Herning
Kommune

Sagsnummer:
06.00.00-P16-1-20

Dato: 19. september 2023

Administrativ rettelse nr. 36 til Spildevandsplanen 2015-2025: Agerskovvej og Fastrupdalen, Hammerum

Den nuværende afgrænsning af spildevandplanopland Y07.P og Y48-1.P (skravering) ses herunder sammen med kommuneplanramme 31.OF4 (gul) og matrikelgrænse (rød pil):

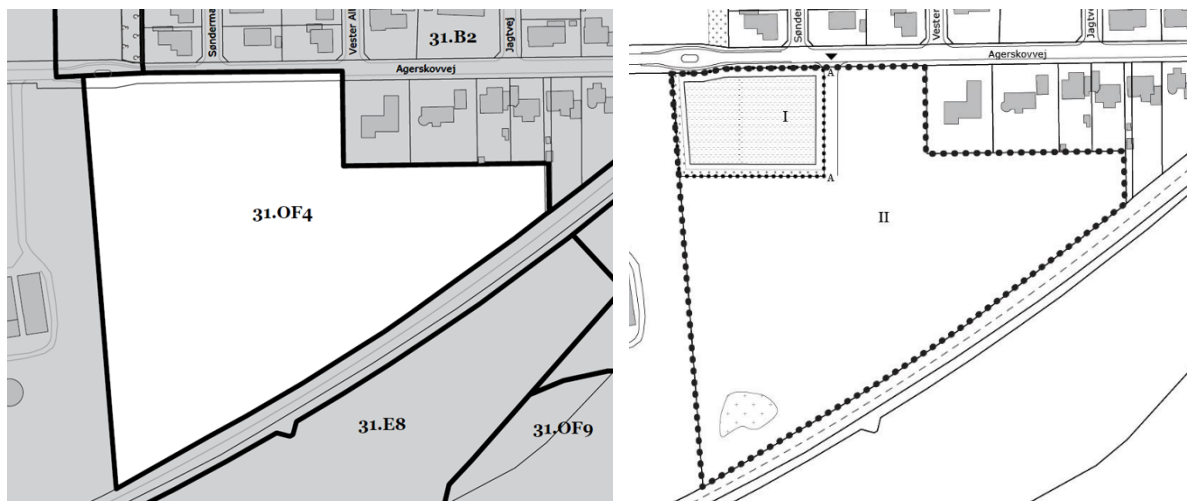
Ved Agerskovvej rettes afgrænsningen af spildevandsplanens oplande, så de passer med afgrænsningen af ny kommuneplanramme og nye delområder i ny lokalplan.

Spildevandsplanen for området tilpasses, så afgrænsningen af opland Y07.P og Y48-1.P svarer til afgrænsningen af kommuneplanen og de to delområder i lokalplanen. Samtidig ændrer opland Y07.P navn til Y48-2.P, da oplandet på sigt skal aflede regnvand mod syd til et planlagt bassin i opland Y48-1.P.

Spildevandsplan for Fastrupdalen 9-11 (venstre) og nye matrikelgrænser (højre)

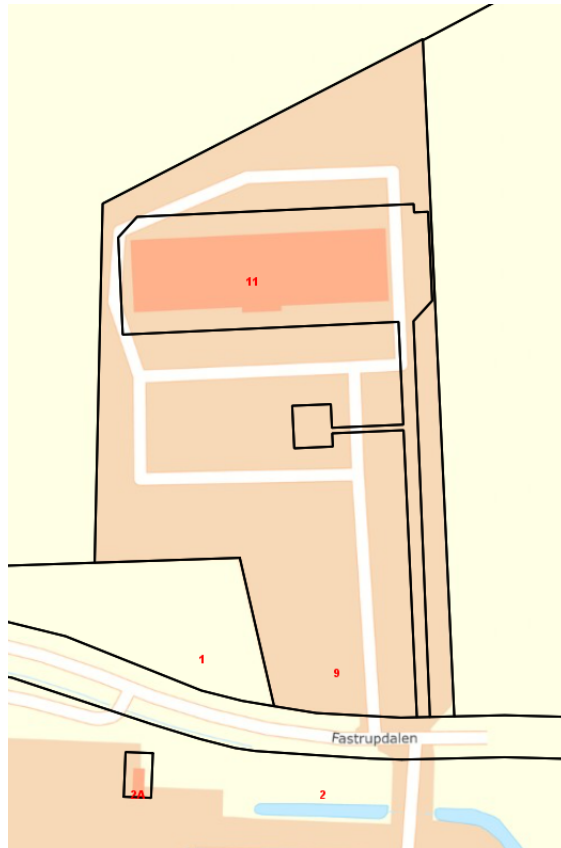
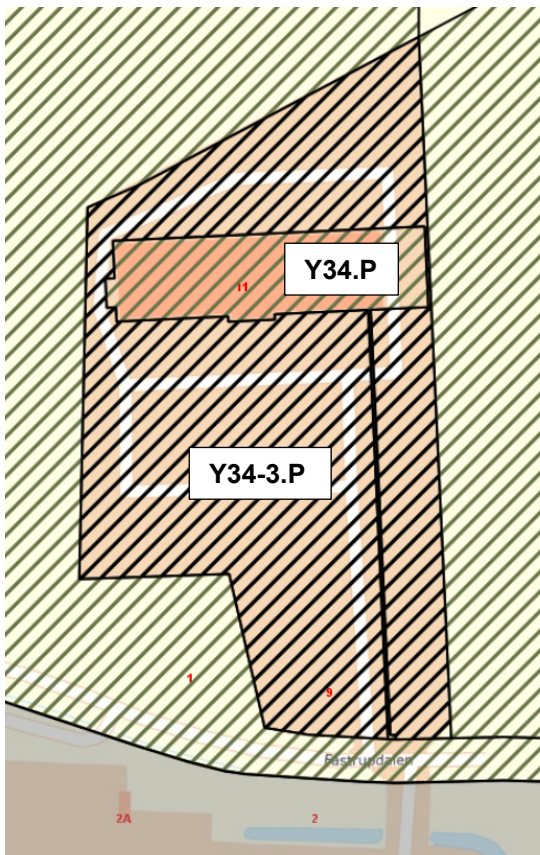
Ved Fastrupdalen 9-11 ligger Herning Turist, som har bygget nyt domicil. Fastrupdalen 9 er optaget i spildevandsplanen som opland Y34-3.P (planlagt regnvandskloakeret), mens nr. 11 er optaget i spildevandsplanen som opland Y34.P (planlagt med alm. separatkloak) som vist herunder. Der er imidlertid ændret på matrikelgrænserne undervejs i projektet, og spildevandsplanens oplande skal derfor tilrettes i overensstemmelse hermed. Begge oplande skal desuden rettes til "status".
